Addendum Addenda

No./No 1

Project Description / Description de projet U62 Boiler Replacement/Remplacement des Chaudière de Chauffage		
Project No./No de projet 5749	Departmental Representative / représentant ministériel Sylvain Thibodeau	Date 24-Feb-2021
Solicitation No./N° de sollicitation 20-58118		
Notice: This addendum shall form part of the tender documents and all conditions shall apply and be read in conjunction with the original plans and specifications.		
Nota: Cet addenda fait partie intégrale des dossiers d'appel; toutes les conditions énoncées doivent être lues et appliquées en conjonction avec les plans et les devis originaux.

Project Name:	NRC U62 Boiler Replacement / Remplacement des chaudières	Addendum No.:	ADD-01
		Revision:	0
		Issue Date	2021-02-24
Owner:	National Research Council	WSP Project Number:	191-06540-00

dessein	designé	conçu	checked	vérifié
J.C.W.	J.C.W.	M.R./M.KENNEDY	M.R./S.T.	M.R./S.T.
W.O.no.	D.T.no.	sheet	feuille	
A1-011227-21	ASK-1Fof/de	ASK-1F	ASK-1F	
dwg.no.	5749-ASK-1F

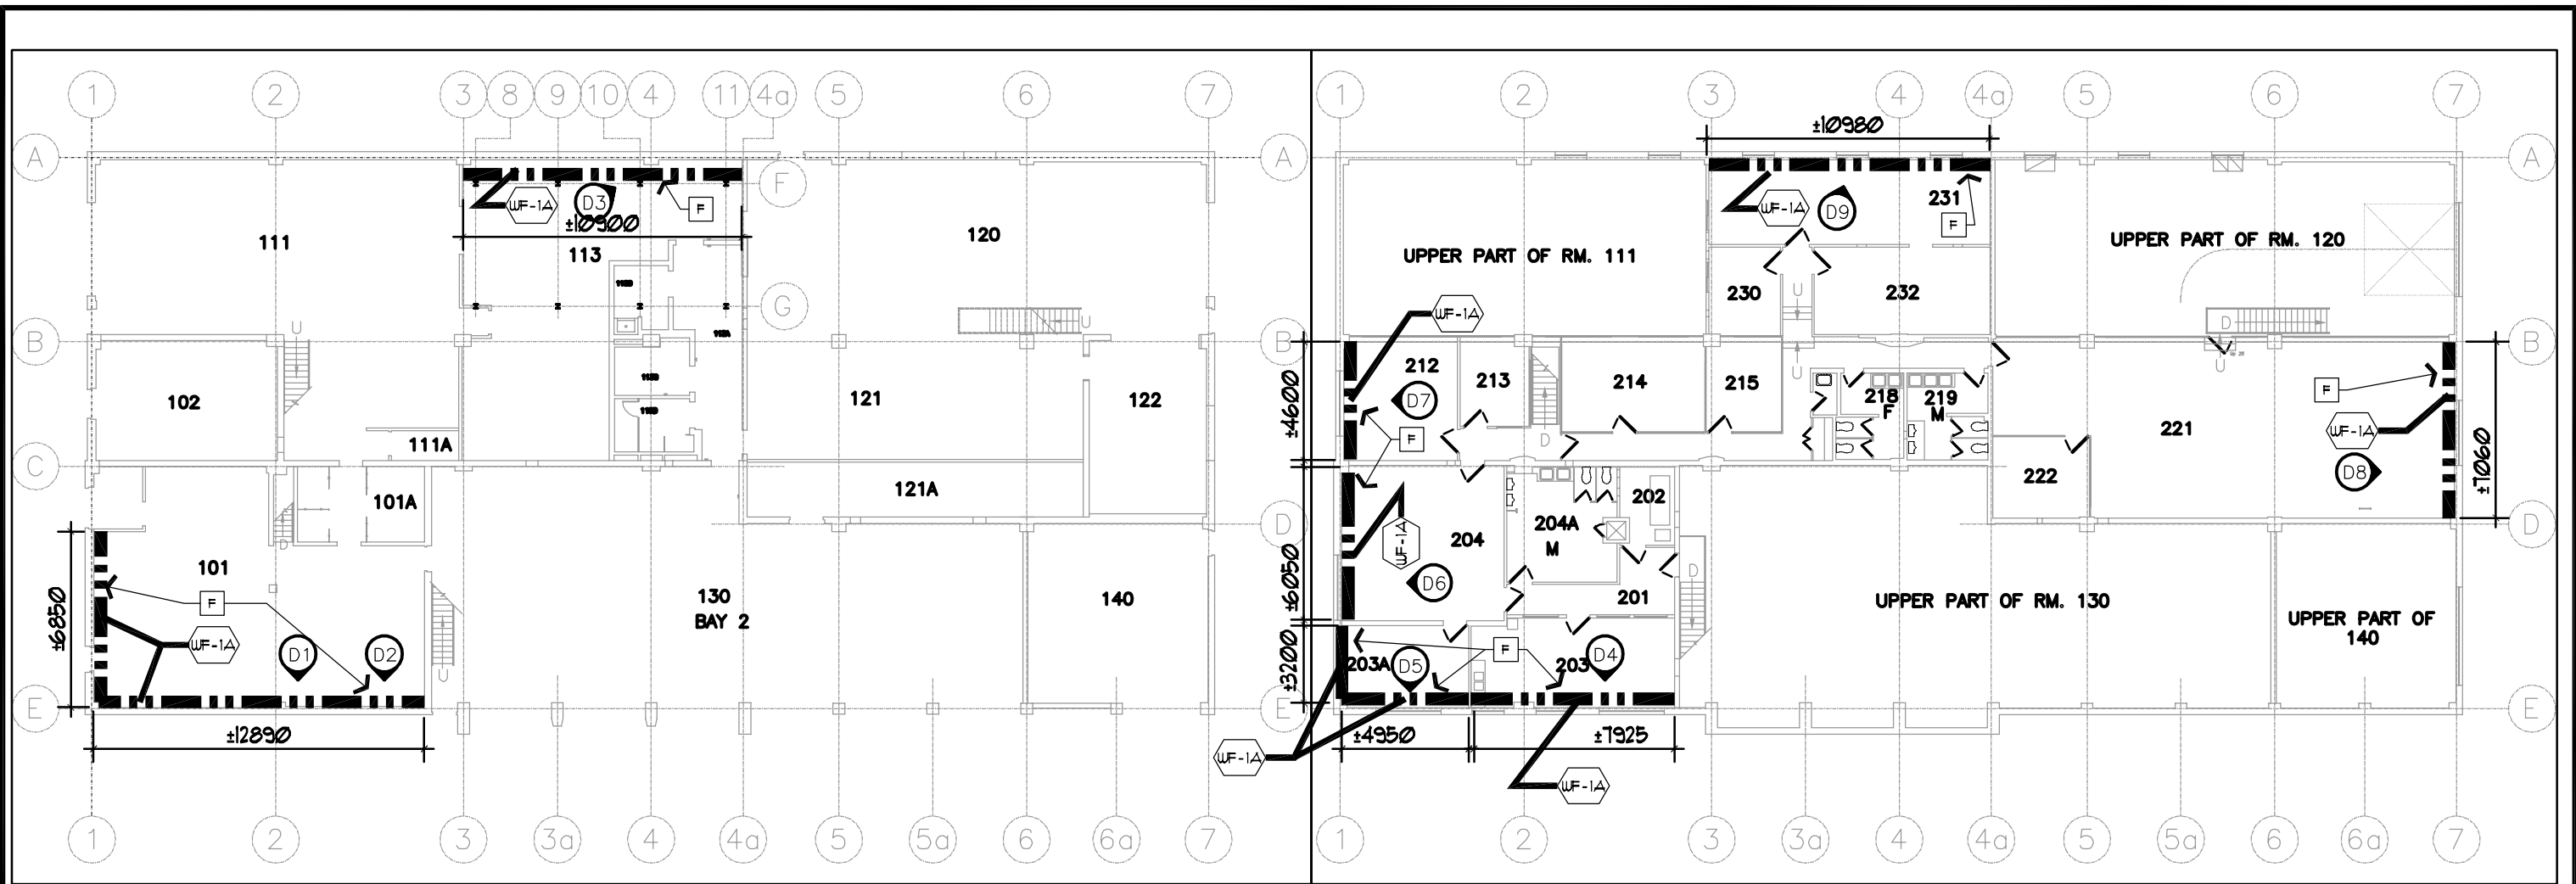
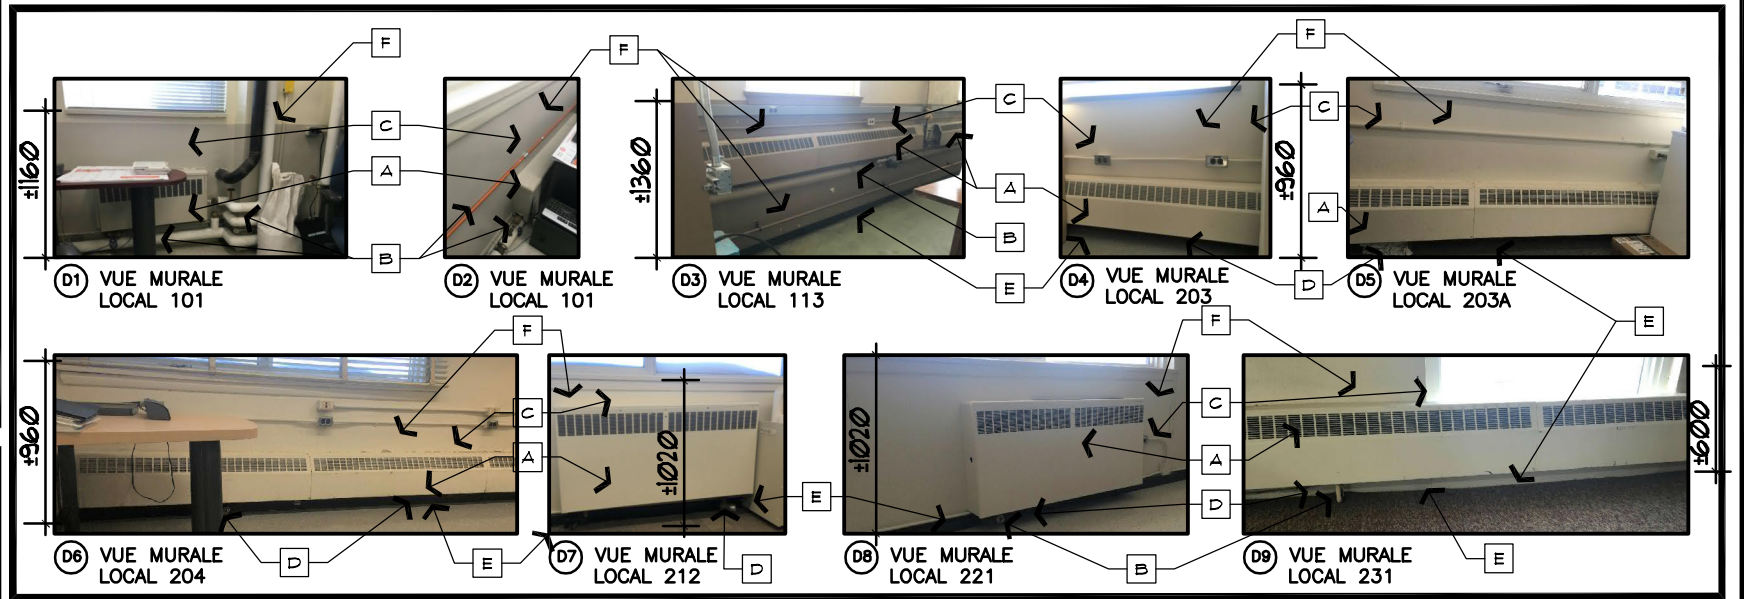
A. CABINETS CHAUFFANTS MÉTALLIQUES EXISTANT À ENLEVER Y COMPRIS TOUTES LES FIXATIONS MURALES. ASSUREZ-VOUS DE DOMMAGES MINIMAUX AUX MURS DERRIÈRES. RÉPARER ET REMPLIR SI NÉCESSAIRE À TOUTES LES TRANSITIONS ET JONCTIONS AFFECTÉES PAR LES ANCIENS EMPLACEMENTS DES CABINETS DE CHAUFFAGE.

B. TOUTS LES CONDUITS DOMESTIQUES CHAUDS ET FROIDS DOIVENT ÊTRE DÉBRANCHÉS ET ENLEVÉS (VOIR PLANS MÉCANIQUES).

C. AU-DELÀ DES CABINETS CHAUFFANTS, ASSUREZ LA CONTINUITÉ DE LA SURFACE MURALE LISSE. PRÉPARER UNE FINITION DE SURFACE LISSE SELON LA NOTE 'F' CI-BAS.

D. À TOUTS LES ENDROITS OÙ UN CONDUIT PASSE À TRAVERS LA SURFACE DU PLANCHER, REMPLIR LE VIDE INUTILISÉ SUR TOUTE L'ÉPAISSEUR DU PLANCHER POUR ASSURER UNE APPLICATION LISSE DU JOINT DE FINITION DU PLANCHER DE REMPLACEMENT AVEC UN COUPE-FEU OU UN JOINT SOLIDE (POUR DE GRANDS TROUS), Y COMPRIS LORSQUE DE NOUVELLES PÉNÉTRATIONS DE CONDUIT SONT NÉCESSAIRES POUR UNE NOUVELLE INSTALLATION OU UN REMPLACEMENT DE CONDUIT, VEUILLEZ PRENDRE SOIN DE NE PAS ENDOMMAGER. LE CAS ÉCHÉANT, INSTALLER DE NOUVELLES FINITIONS DE PLANCHER ASSORTIES À L'EXISTANT (TAPIS OU TUILLE DE VINYLE).

E. REMPLACER ET / OU INSTALLER UNE NOUVELLE BASE DE PÉRIMÈTRE EN CAOUTCHOUC DE 100 mm POUR CORRESPONDRE À L'EXISTANT. ASSUREZ UNE COUPE PROPRE AVEC L'EXISTANT ET FOURNISSEZ UN CALFEUTRANT À TOUTES LES JONCTIONS DE PÉRIMÈTRE. (NOIR- LOCAUX 203, 203A, 204, 212) (GRIS PALE- LOCAL 113)

F. RETIRER TOUTE LA PEINTURE ÉCLATÉE / LIBRE, TOUTES LES VIS REDONDANTES ET REMPLIR LES TROUS VISIBLES ETC. À LA PORTION DU MUR AFFECTÉ SEULEMENT. PEINDRE L'ÉTENDUE DU MUR DU SOL aux SEUILS DE FENÊTRE ADJACENTS. Fixer LES MURS, REMPLIR LES TROUS INUTILISÉS ET LES DOMMAGES VISIBLES. FOURNIR UNE FINITION ET UNE PRÉPARATION LISSE / fixer le GYPSUM avec une couche mince de plâtre. Fournir UNE COUCHE D'APPRÊT ET DEUX COUCHES DE PEINTURE tel qu'ILLUSTRÉ. VOIR LA FINITION MURALE TYPE 'WF-1A' CI-DESSOUS. NOUVELLE ÉTENDUE DE LA PEINTURE CORRESPOND À LA HAUTEUR DES SEUILS DE FENÊTRE existant.
